**ADMINISTRACIÓN NACIONAL DE ELECTRICIDAD  
ANDE****LICITACIÓN PÚBLICA INTERNACIONAL ANDE-JICA N° 1007/2014  
LOTE 2 – OBRAS CIVILES Y OBRAS HIDROMECÁNICAS, PROYECTO DE  
CONSTRUCCIÓN DE LA CENTRAL HIDROELÉCTRICA YGUAZÚ****ADENDA N° 9**

**ADENDA N° 9**

PROYECTO DE CONSTRUCCIÓN DE LA CENTRAL HIDROELÉCTRICA DE YGUAZÚ/  
YGUAZÚ POWER STATION CONSTRUCTION PROJECT

FORMULARIO DE CONSULTAS/ INQUIRY FORM

SECCIÓN TÍPICA DE PRESA EXISTENTE  
TYPICAL SECTION OF EXISTING DAM  
ESC. 1/400

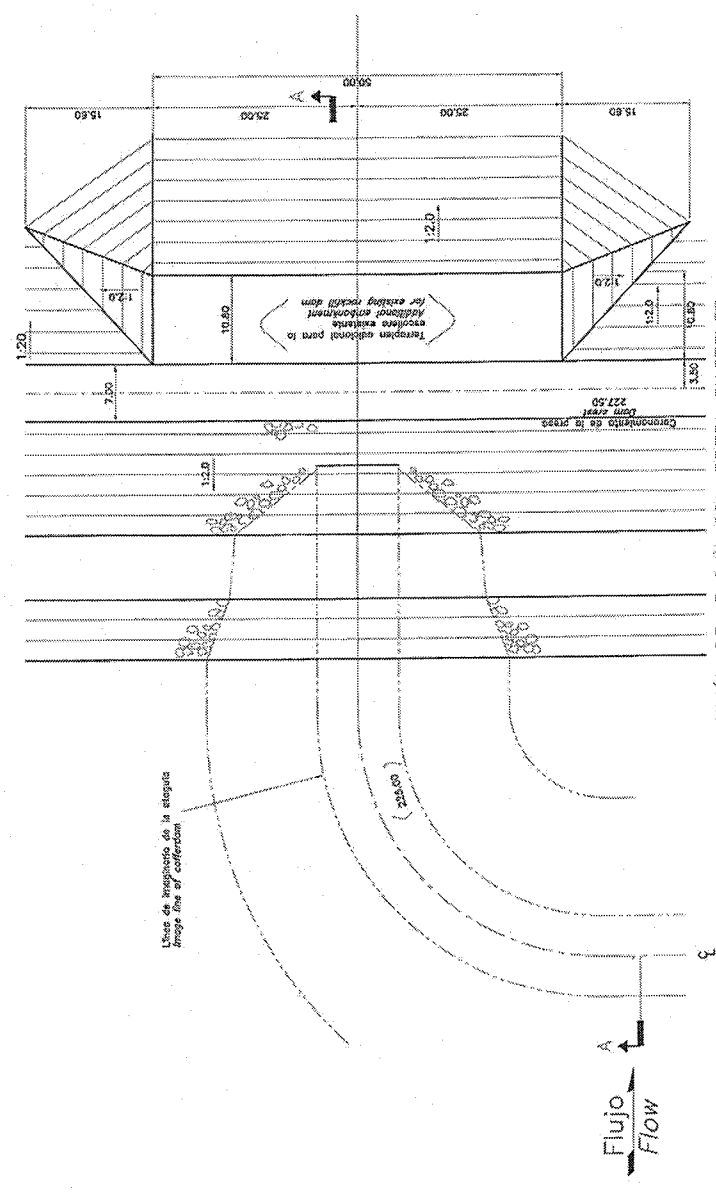
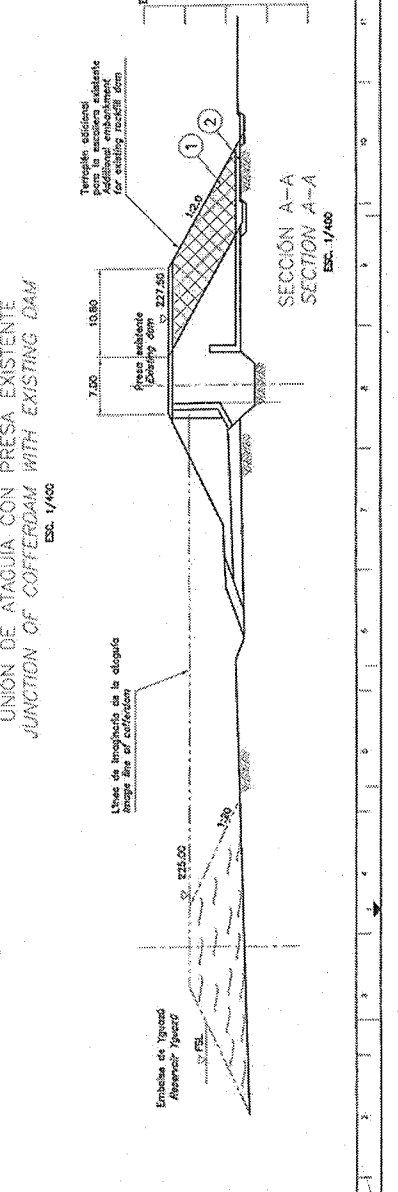
Volume IV	016	Drawing 421.PES.001.E1.R0	<p>Por ende, solicitamos una copia de los planos conforme obra de la presa existente.</p> <p>The typical cross section of the existing dam presented in the drawing 421.PES.001.E1.R0, shows the shoulder with a legend which leads us to believe that it is like rockfill; however, in the references included in the Bid documents, there is no such material; the symbology shows up to the material type 3, and no indication of type 4 material. Please, clarify.</p> <p>In addition, please confirm if the upstream rockfill shoulder reaches the vertical upstream filter or it is just a strip build of riprap material designed for protection?</p> <p>We also request a copy of the As-Built drawings for the existing dam.</p>	<p>(See Att. 2: Drawing 421.PES.001.E1.R0 Revised), the number "3" in REFERENCES shall be replaced with "4".</p> <p>The zone 4 (compacted rockfill and riprap) reaches the zone 2 (vertical sand filter).</p> <p>The prospective Bidders can see the As-Built Drawings of the existing dam cross sections at Acaray Power Station (Library).</p>

<p>Bidders".</p>	<p>(a) an unconditional bank guarantee issued by a bank or surety;          (b) an irrevocable letter of credit;          (c) a cashier's or certified check; or          (d) another security indicated in the BDS,"  <u>We kindly request clarification/confirmation that: In case of an "unconditional bank guarantee issued by surety" such document is equivalent to an unconditional surety bid bond issued by surety.</u></p>	
<p>11</p>	<p>Volumen IV</p>	<p>016</p>	<p>Plano          421.PES.001.E1.R0</p>	<p>En la sección típica de la presa existente presentada en el plano 421.PES.001.E1.R0, se muestra el espaldón con una leyenda como si fuera enrocado, pero en las referencias no hay el material presentado como enrocado, o sea, en la simbología se presenta solo hasta el material 3, no hay indicación del material tipo 4. Por ello, solicitamos que confirmen cuál es material que compone el espaldón de la presa existente: ¿la sección de la presa existente tiene su espaldón de aguas arriba todo de enrocado alcanzando el filtro de arena vertical de aguas arriba o solo hay una faja de enrocado de protección?</p>	<p>Tal como se muestra en el plano adjunto (Ver Adj 2: Plano 421.PES.001.E1.R0 Revisado), el número "3" en las REFERENCIAS será reemplazado con "4".</p> <p>La zona 4 (enrocado compactado y escollera) alcanza la zona 2 (filtro de arena vertical).</p> <p>Los potenciales Oferentes pueden ver los planos conforme a obra de las secciones transversales de la presa existente en la Central de Acaray (biblioteca).</p> <p><i>As shown in the attached drawing</i></p>
